dotyczy postępowania pn. **Rozbudowa drogi wojewódzkiej nr 444 Krotoszyn – Odolanów – Ostrzeszów na odcinku od drogi krajowej nr 25 do Szklarki Myślniewskiej – etap I.**

Wielkopolski Zarząd Dróg Wojewódzkich w Poznaniu, w związku z prośbą o wyjaśnienie treści Specyfikacji Warunków Zamówienia, dalej SWZ, w przedmiotowym postępowaniu, działając w trybie art. 284 ust. 2 Ustawy z dnia 11 września 2019 r. - Prawo zamówień publicznych (t.j. Dz. U. 2021 r. poz. 1129 ze zm.), dalej ustawa Pzp, wyjaśnia co następuje:

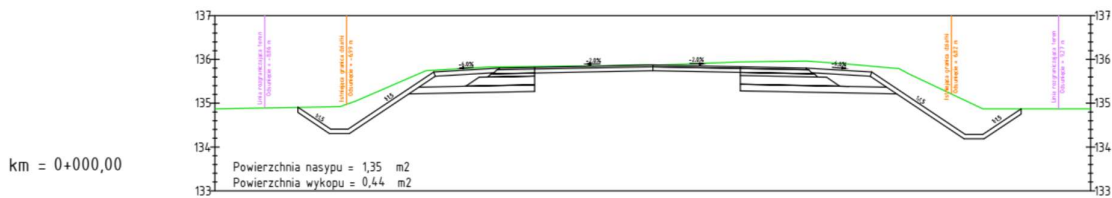
PYTANIE 17: Prosimy o wyjaśnienie na jakiej podstawie zostały przyjęte ilości robót ziemnych (wykop i nasyp) w przedmiarze robót, ponieważ ilości w przedmiarze w żaden sposób nie odpowiadają ilością które wynikają z opisanych pomiarów zestawionych na przekrojach poprzecznych.

ODPOWIEDŹ: Ze względu na odwierty geologiczne na wybranych odcinkach drogi założono zdjęcie gruntu organicznego (ziemi urodzajnej, gdzieś sięgającej miąższości 60/70/90 cm). Zestawione w załączonej tabeli. Na przekroju linię tą zaznaczono kolorem niebieskim.

Przy dalszym obliczeniu robót ziemnych przyjęto, że to co pod tą linią to wykop (powierzchnia zaznaczona na czerwono), natomiast to co powyżej to nasyp (powierzchnia zaznaczona na żółto). Stąd takie ilości w tabelach robót ziemnych i na przekrojach. Całość wykopanego urobku stanowi suma wykopu jak i zdjęcia humusu.

W załączeniu przekrój przedstawiający sposób obliczenia oraz tabela robót ziemnych, zdjęcia humusu oraz humusowania skarp.
